AUTORIDAD NACIONAL DE LICENCIAS AMBIENTALES
- ANLA –
RESOLUCIÓN N° **002800**
(19 OCT. 2026)

"Por la cual se resuelven unos recursos de reposición interpuestos en contra de la Resolución 1942 del 23 de julio de 2026 y se toman otras determinaciones"

Por medio de la Resolución 1942 del 23 de julio de 2026, esta Autoridad Nacional modificó la Licencia Ambiental otorgada mediante Resolución 1058 del 12 de junio de 2020 al proyecto “UPME 03 - 2010 SUBESTACIÓN CHIVOR II Y NORTE 230 kV Y LÍNEAS DE TRANSMISIÓN ASOCIADAS, en el sentido de autorizar la inclusión de 11 Variantes con una longitud de 11,48 km y un área de 39,28 ha (AreaProyecto), asociadas al Tramo Norte - Bacatá a 230 kV, localizadas en los municipios de Cogua, Zipaquirá, Tabio, y Subachoque en el departamento de Cundinamarca, su infraestructura asociada y de los permisos para el aprovechamiento de recursos naturales renovables necesarios.

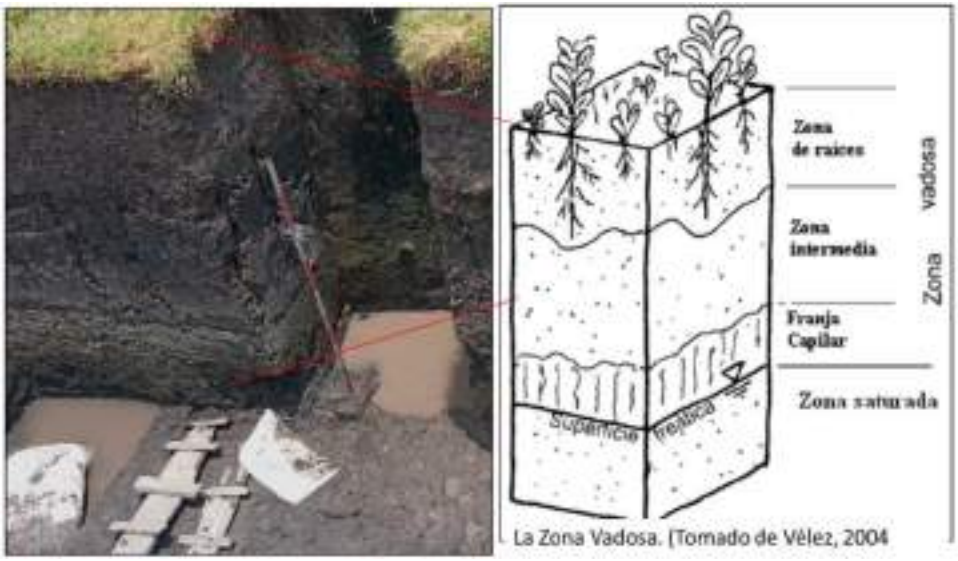
Respecto del sitio de torre T44ANN, la información técnica desarrollada por ENLAZA-GEB demuestra que la ubicación propuesta conserva condiciones de viabilidad ambiental y que la restricción aplicada por la ANLA se fundamenta en una interpretación hidrogeológica que no desvirtúa la caracterización integral presentada durante la evaluación ambiental.

La ANLA evaluó tres puntos de agua localizados en inmediaciones de la torre T44ANN (Sitios 1, 2 y 3). Teniendo en cuenta la información geológica, hidrogeológica e hidrogeoquímica presentada y en las observaciones realizadas durante la visita de evaluación, concluyó que los tres puntos corresponden a manantiales y, por tanto, se encuentran sujetos a las restricciones establecidas en
